BESCHLUSSVORLAGE

Vorlage Nr.: 2-BV/0016/2024
Status: öffentlich
Geschäftsbereich: Bauverwaltung
Datum: 23.09.2024

Antrag auf Errichtung eines Anbaus und eines Carports im Schillerweg 1a, Fl.Nr. 1094/21

Übersichtsplan, Grundriss DG

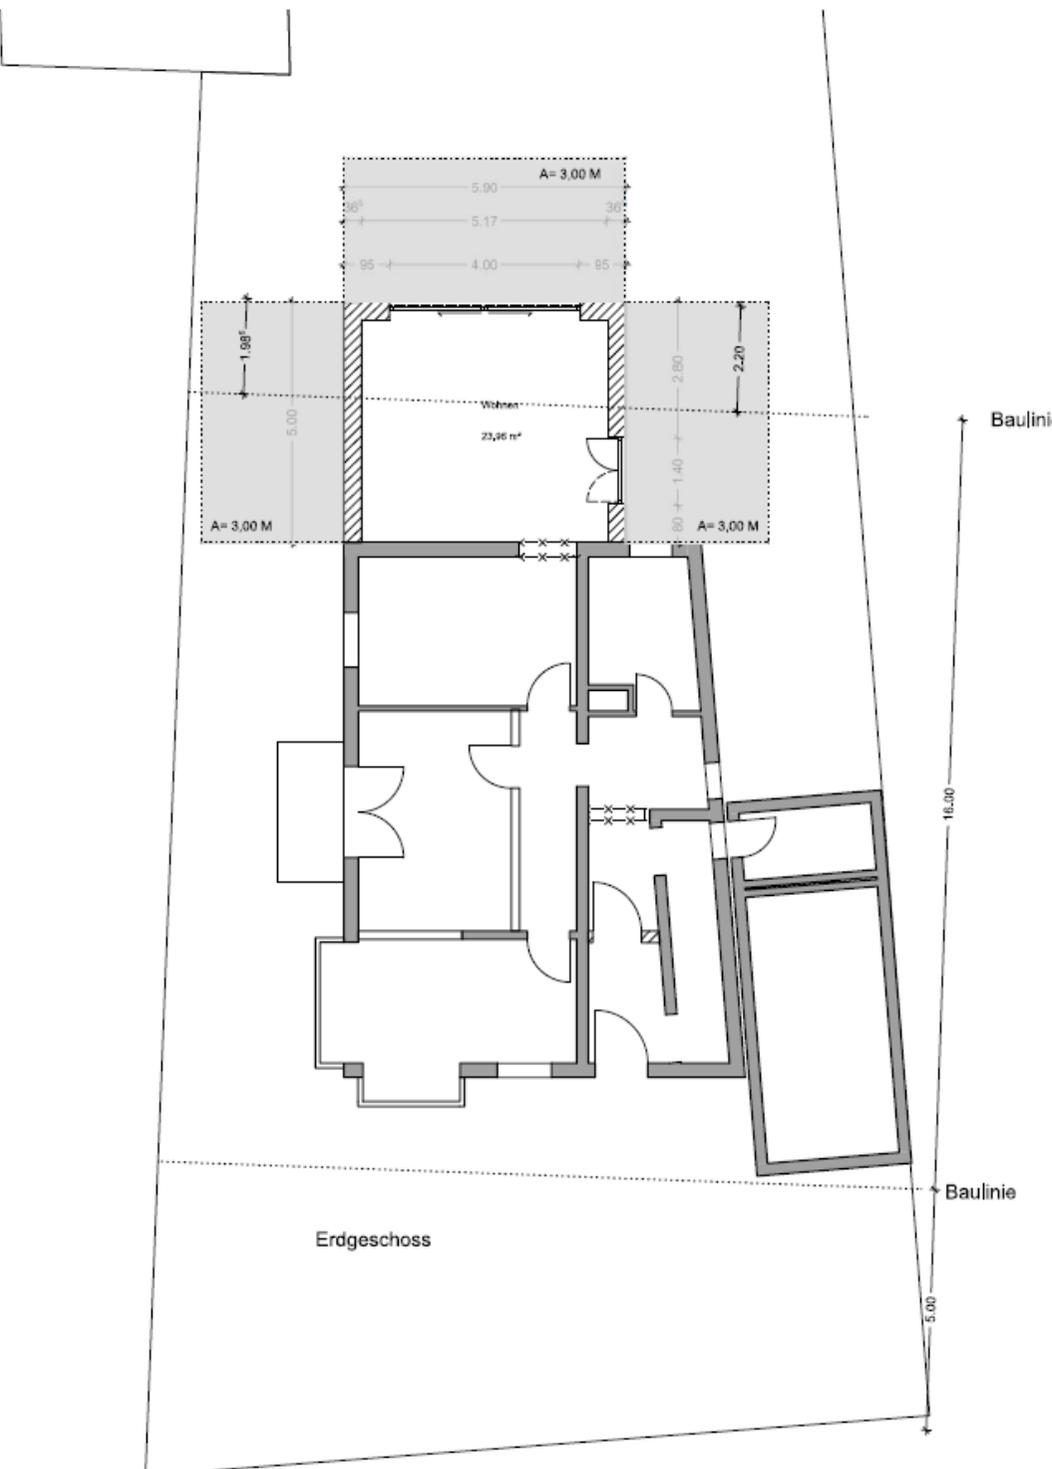
Es werden Befreiungen wegen der Überschreitung der nördlichen Baugrenze durch den Anbau um 2 m – 2,2 m, wegen der Überschreitung der GRZ um 0,01, der GFZ um 0,03 und wegen der Errichtung von Gauben mit einer Breite von 2,5 m bei einem Abstand zum Ortgang von 1,8 m benötigt.

Der Überschreitung der Gaubenbreite und der Unterschreitung des Abstands zum Ortgang kann aus Sicht der Verwaltung auch zugestimmt werden. Auch hier wurden in anderen

Das Einvernehmen zum Errichtung eines Anbaus im Schillerweg 1a, Fl.Nr. 1094/21 wird erteilt. Das Einvernehmen zu den Befreiungen hinsichtlich der Bauraumüberschreitung nach Norden, der GRZ/GFZ-Überschreitung, der Überschreitung der maximalen Gaubenbreite und der Unterschreitung des Abstandes zum Ortgang wird erteilt. Das Dach des Anbaus sollte begrünt werden.

Ansichten, Schnitt

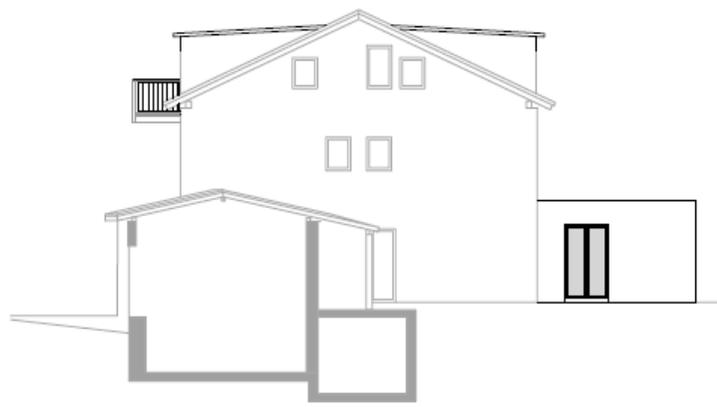
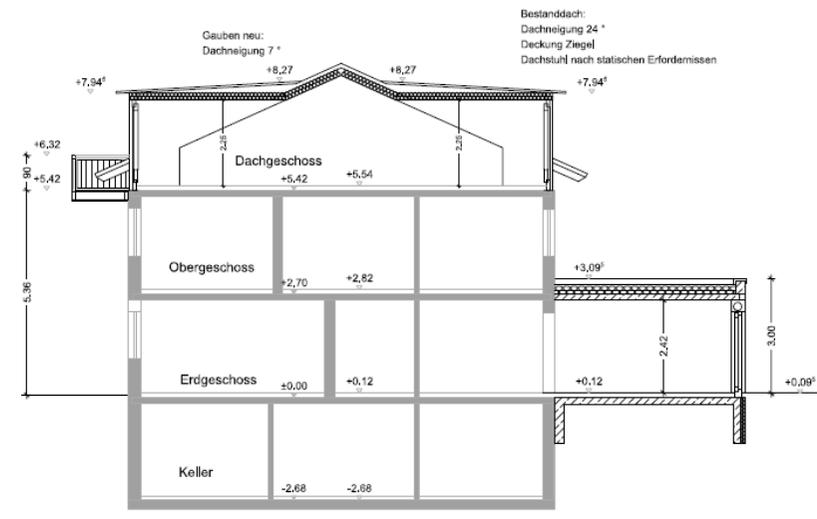
Geplant ist, einen eingeschossigen Flachdachanbau nach Norden hin zu errichten. Die Grundfläche des Anbaus soll 5 m x 5,9 m betragen. Die Höhe des Anbaus ist mit 3 m vorgesehen. Eine Begrünung des Flachdachs geht aus dem Antrag nicht hervor. Des Weiteren sollen an der Nord- und Südseite Gauben mit einer Breite von 2,5 m errichtet werden. An der Südgaube ist zudem ein Balkon als untergeordnetes Bauteil mit einer Tiefe von 1,5 m vorgesehen. Durch die Maßnahmen erhöht sich die GRZ (nur Hauptgebäude) auf 0,23. Die GFZ (inkl. Aufenthaltsräumen im DG) erhöht sich auf 0,58. Da keine zusätzliche Wohneinheit errichtet werden soll, ergibt sich auch kein Mehrbedarf an Stellplätzen.

Der Überschreitung der GRZ/GFZ kann aus Sicht der Verwaltung zugestimmt werden, da die Überschreitungen geringfügig sind und bereits in anderen Fällen ähnliche Befreiungen erteilt wurden (bspw. Pf.-Seeanner-Str. 3-5 und 9). Das Dach des Anbaus sollte aus Verwaltungssicht jedoch begrünt werden, um die zusätzliche Versiegelung auszugleichen.
